<b>ZMĚNOVÝ LIST pro změny dle § 222 odst. 5 ZZVZ</b>		
	<b>Název stavby:</b>	Rekonstrukce západního vstupního prostranství do areálu Kamencového jezera z ulice Přemyslova a městské pláže, ev.č. d202200327	
	<b>Číslo Změnového listu:</b>	ZL 30	
	<b>Číslo SO/PS:</b>	SO 03	
<b>Název stavebního objektu/provozního souboru:</b>	DEŠŤOVÁ KANALIZACE		
<b>Objednatel:</b>	STATUTÁRNÍ MĚSTO CHOMUTOV	<b>Zhotovitel:</b>	Společnost Kamencové jezero – Přemyslova
<b>Předmět změny:</b>	Prodloužení odvodňovacího žlabu		
<b>Iniciátor změny:</b>	Zhotovitel/ <del>Objednatel</del>		
<b>Popis změny:</b> (popis předmětu změny, specifikace, zda jde o změny položek, kvality, rozměrů, termínů či dodatečné/neprovedené práce a zdůvodnění pro zařazení do patřičného odstavce § 222 nebo § 100)	<b>Zdůvodnění změny:</b> V ZDS nebylo řešeno odvodnění plochy pod infocentrem. Zhotovitel navrhl a Objednatel odsouhlasil prodloužení odvodňovacího žlabu pod opěrnou stěnou C do propojky pod infocentrem v délce 7 m.  <b>Nové řešení :</b> Odvodňovací žlab byl prodloužen o 7m do propojky pod infocentrem (viz.PD změny).  <b>Zdůvodnění pro zařazení změny :</b> Z hlediska rozsahu, významu, důvodu vzniku změny a způsobu její admini

*PD změny*

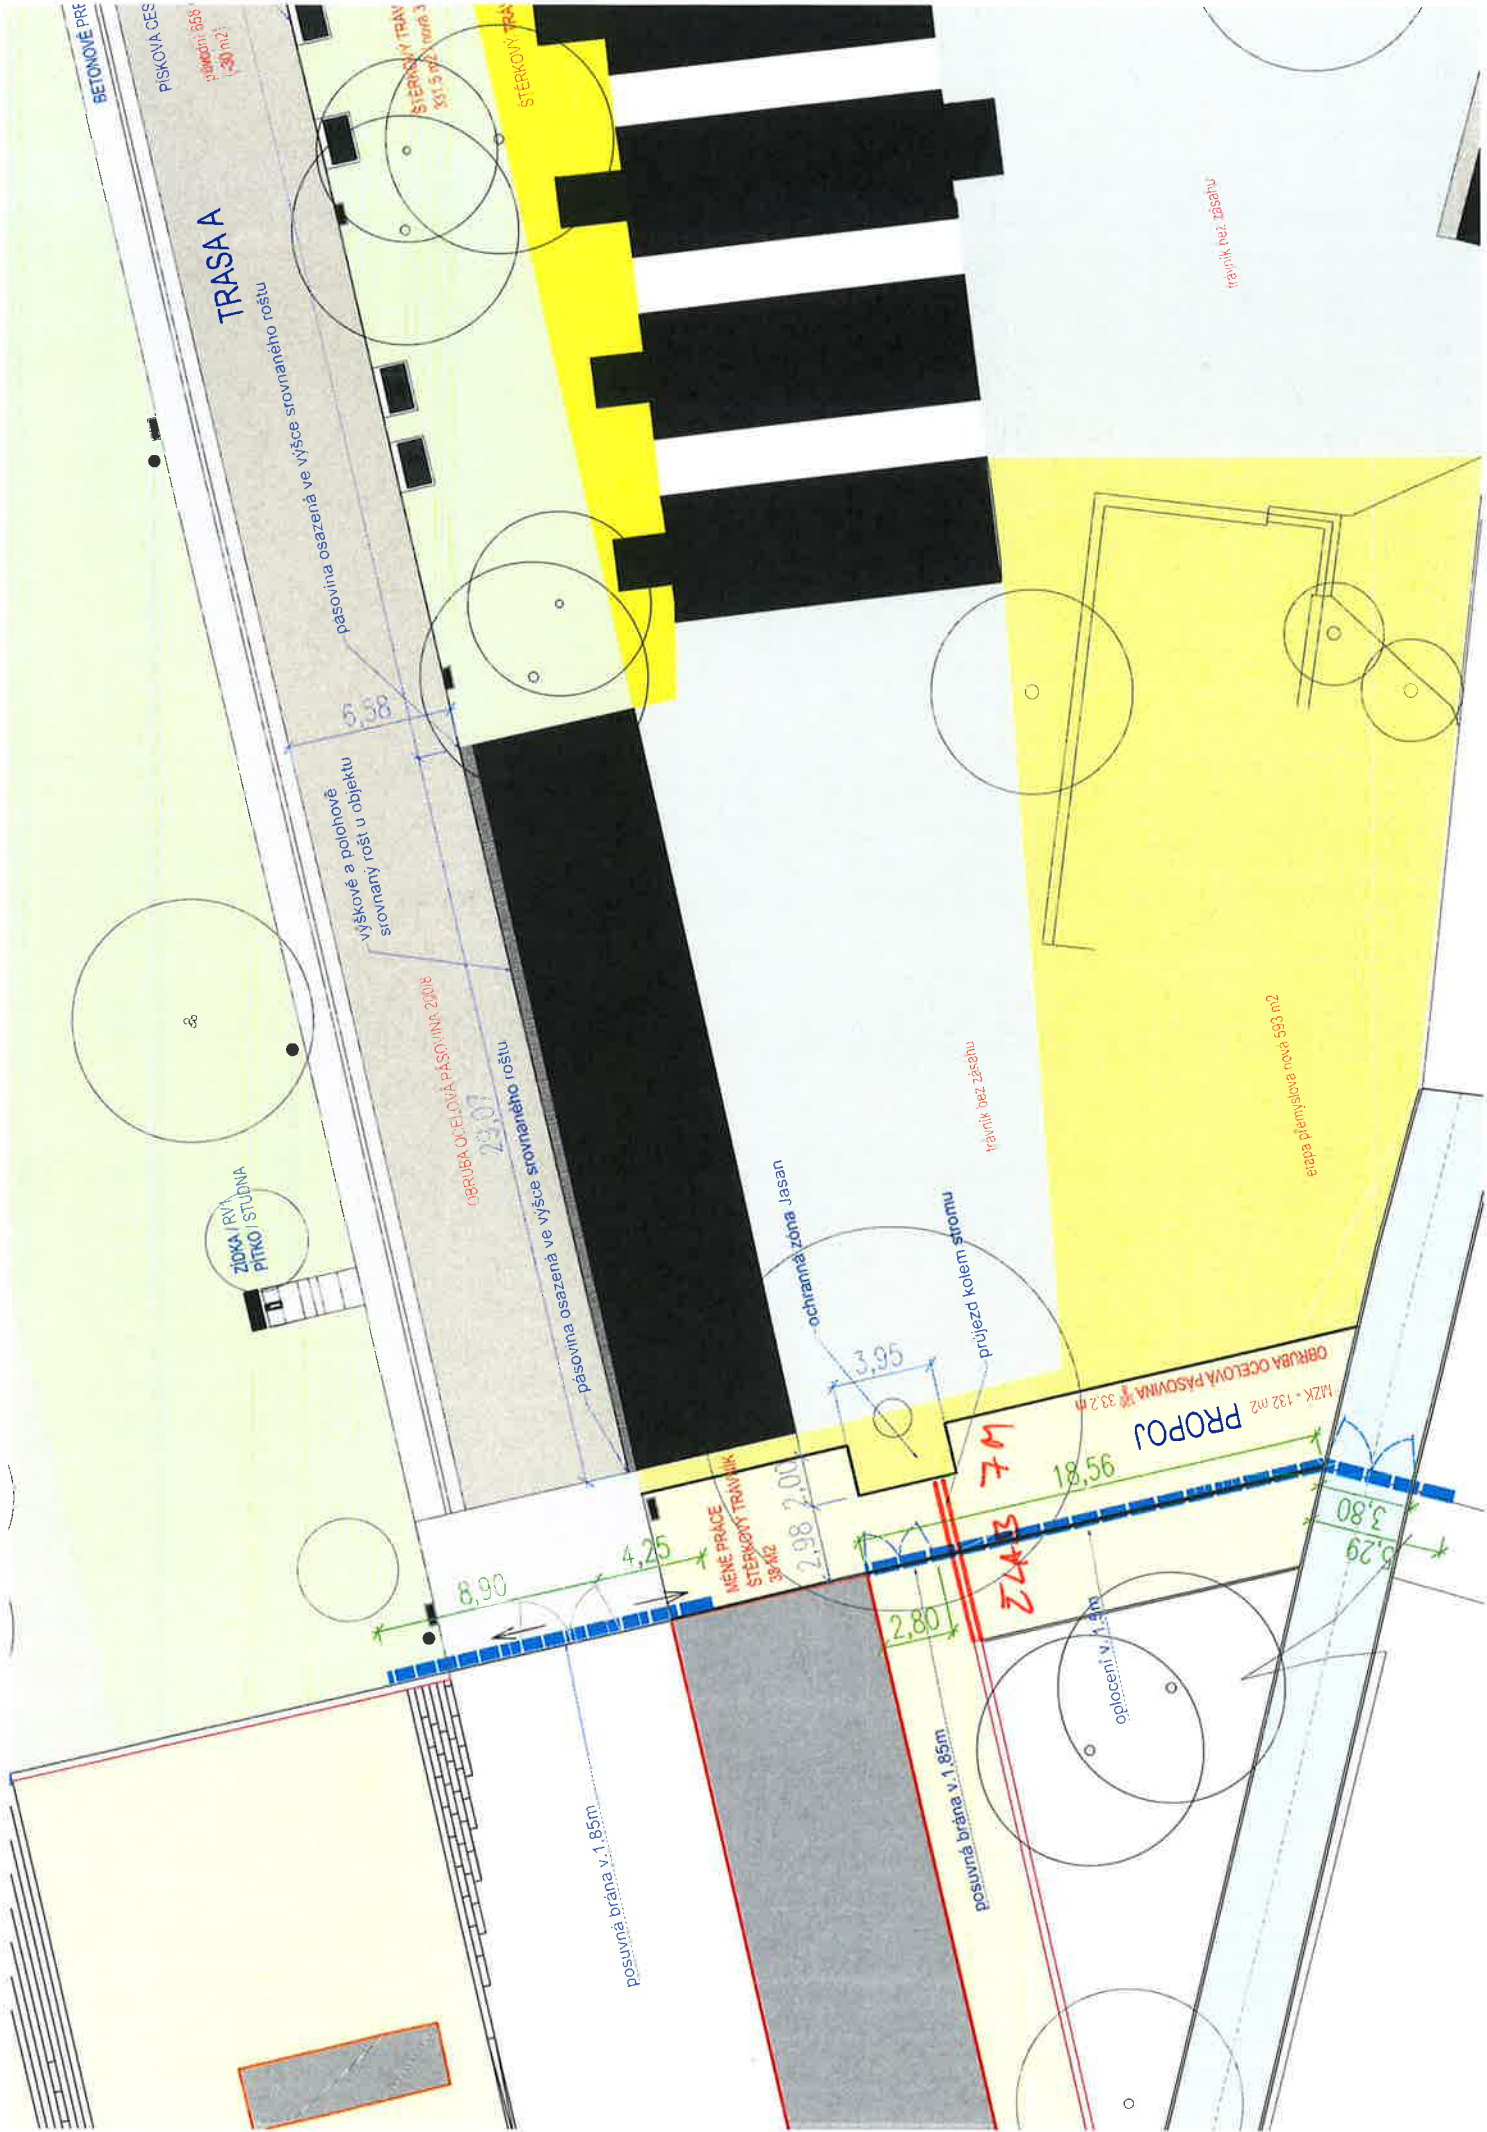
V ZDS nebylo řešeno odvodnění plochy pod infocentrem. Zhotovitel navrhl a Objednatel odsouhlasil prodloužení odvodňovacího žlabu pod opěrnou stěnou C do propojky pod infocentrem v délce 7 m.
